Dotyczy: warunków technicznych do projektowania przewodu wodociągowego w ul. Wroniej na odcinku od ul. Targowej do ul. Gabriela Narutowicza w Legionowie.

### **DECYZJA GK.7230.1.54.2021**

**ODPIS Z PROTOKOŁU NR PODGIK.6630.1.179.2021**  
**koordynacji dokumentacji projektowej**

**Przedmiot uzgodnienia: wodociąg**

ZALĄCZNIK NR 12.

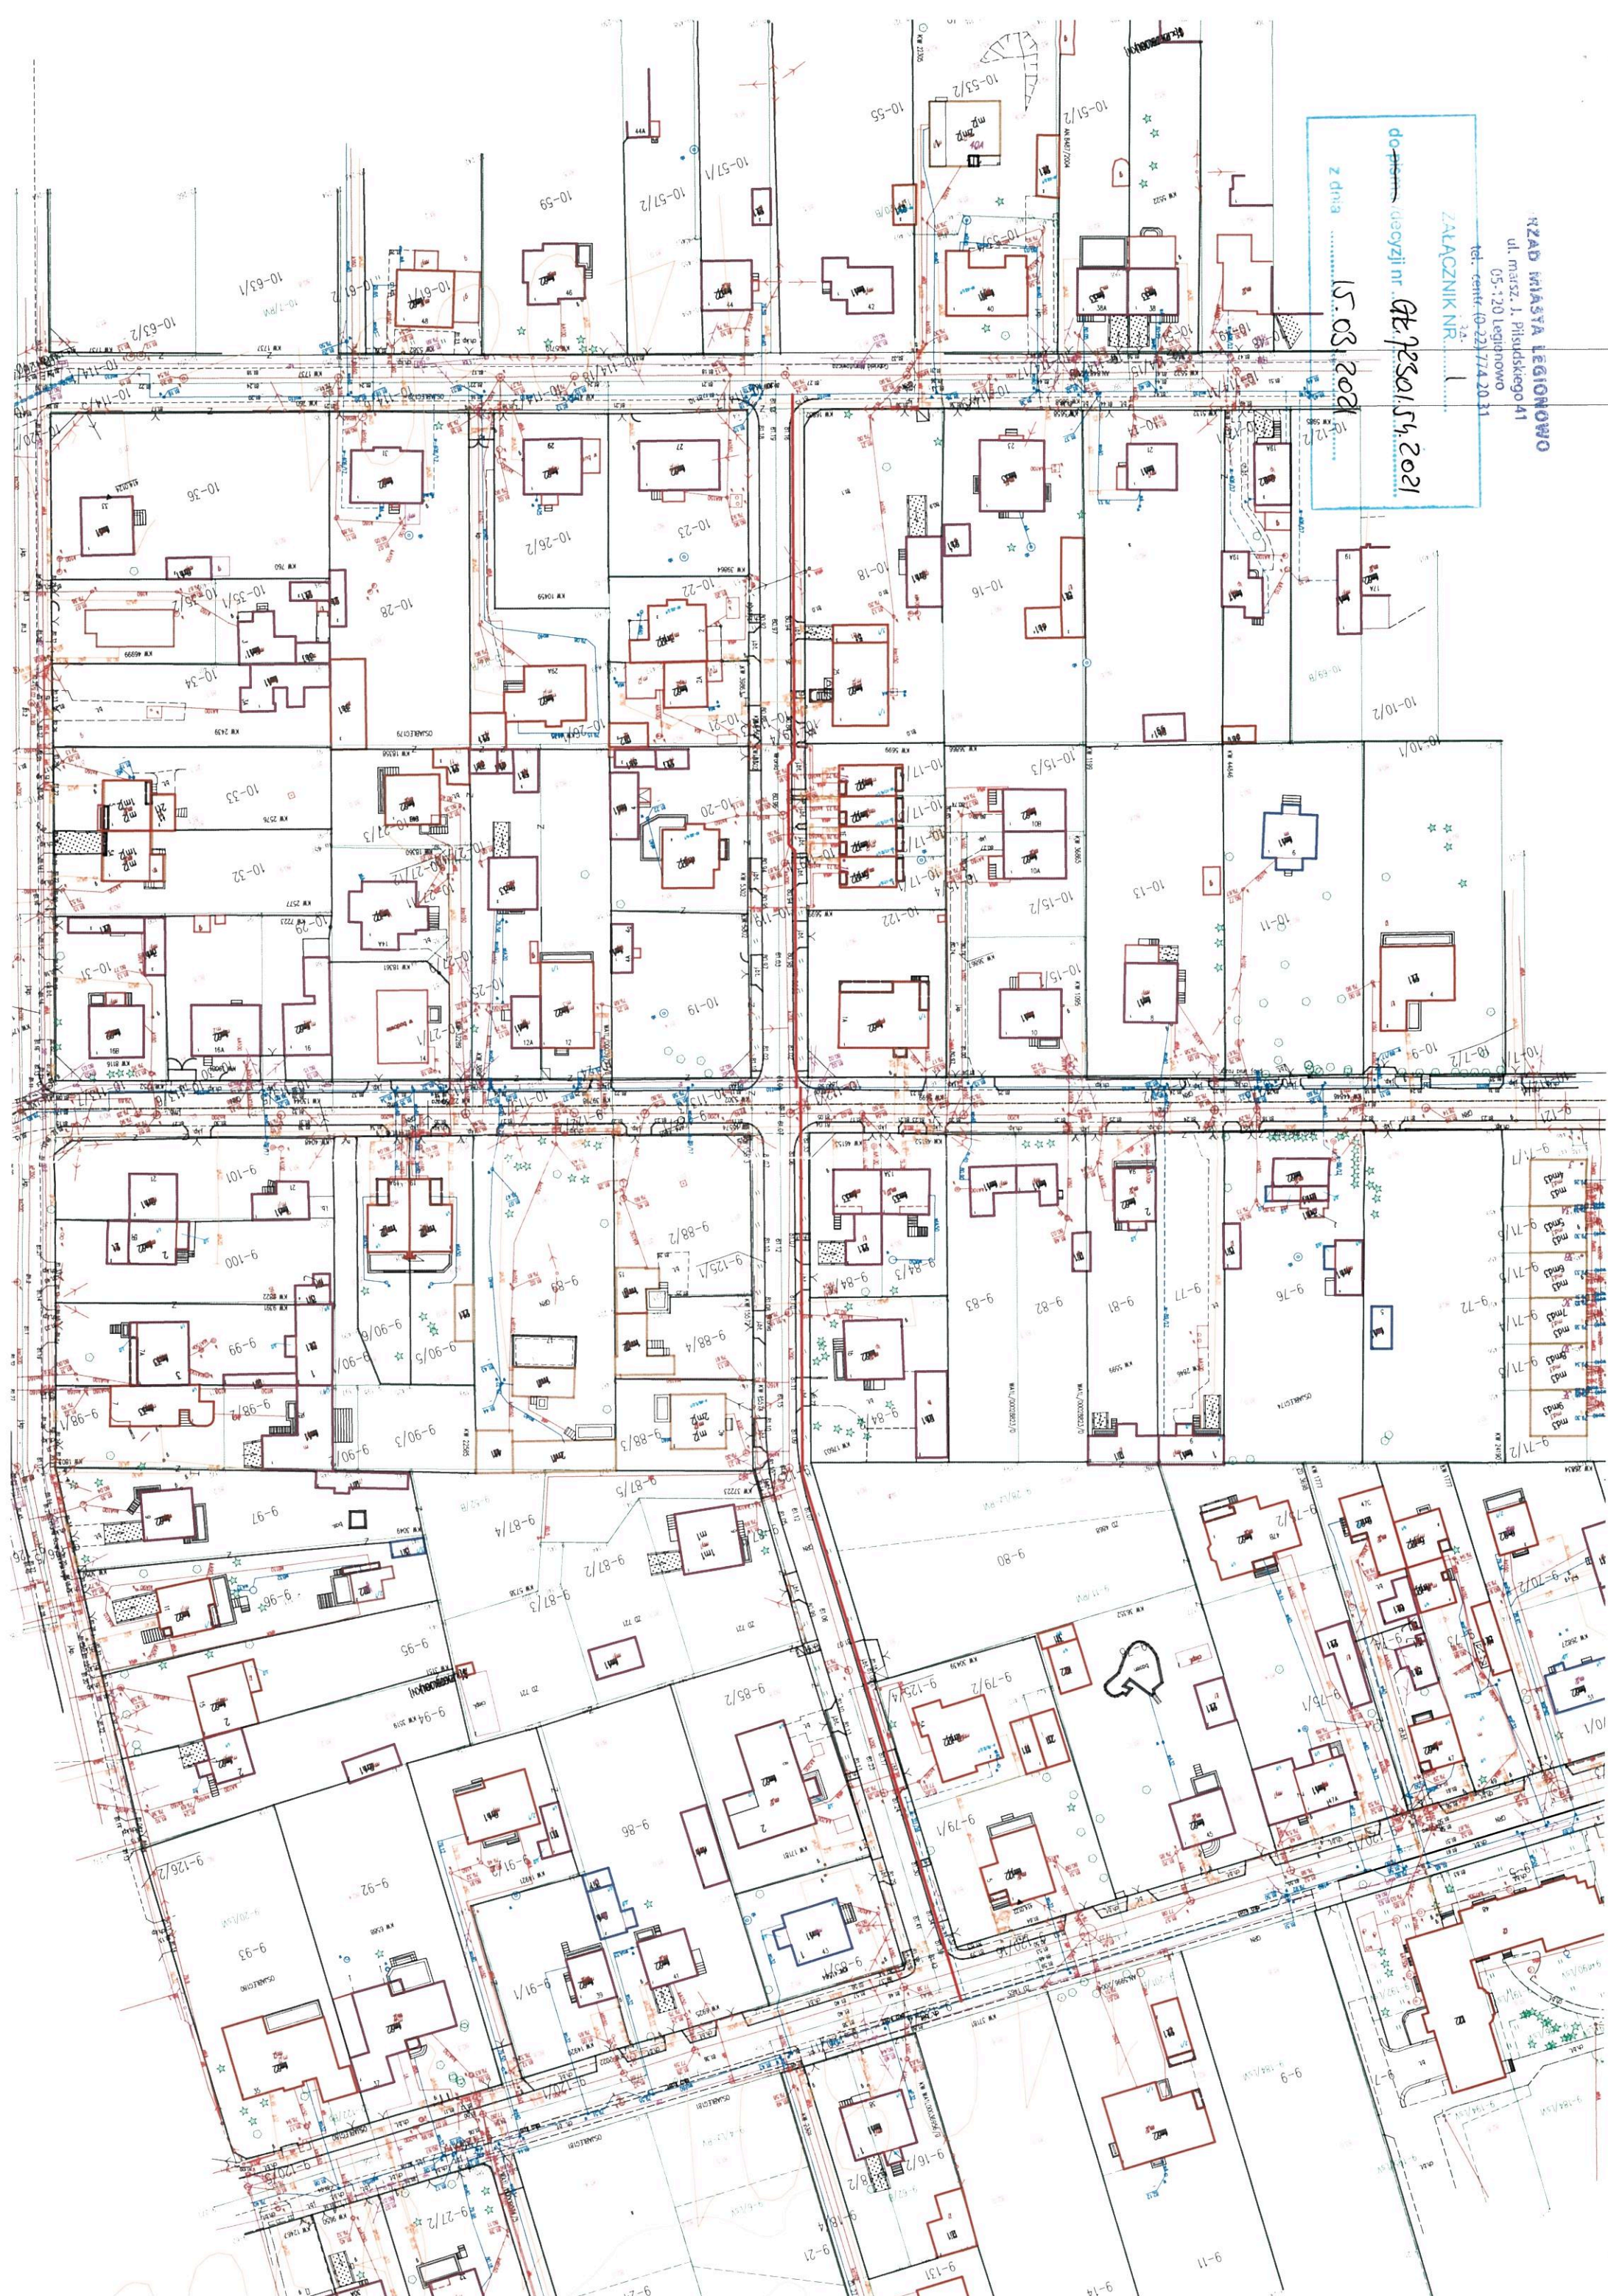
| Nazwa instytucji   | Imię i Nazwisko | Stanowisko uczestnika narady   |
|--|-----------------|--|
| <br>PGE Polska Grupa Energetyczna S.A.                                  | Paweł Szlaga    | Akceptuję.<br>Przy skrzyżowaniach na istniejących kablach energetycznych założyć rury dwudzielne.  |
| <br>Polska Spółka Gazownictwa sp. z o.o.                                | Jacek Polnicki  | Akceptuję.<br>W miejscach skrzyżowań i zbliżeń z istniejącą siecią gazową prace ziemne wykonywać ręcznie z zachowaniem szczególnej ostrożności. Przed przystąpieniem do robót zgłosić nadzór techniczny do PSG Sp. z o.o., Legionowo ul. Kolejowa nr 32 tel. 667-30-88, 667-30-83. |
| <br>Orange Polska S.A.  |                 | Nie uczestniczył w naradzie koordynacyjnej.  |
| <br>Przedsiębiorstwo Wodociągowo-Kanalizacyjne "Legionowo" Sp. z o.o. | Marek Zieliński | Akceptuję.   |
| <br>Urząd Miasta Legionowo  |                 | Nie uczestniczył w naradzie koordynacyjnej.  |
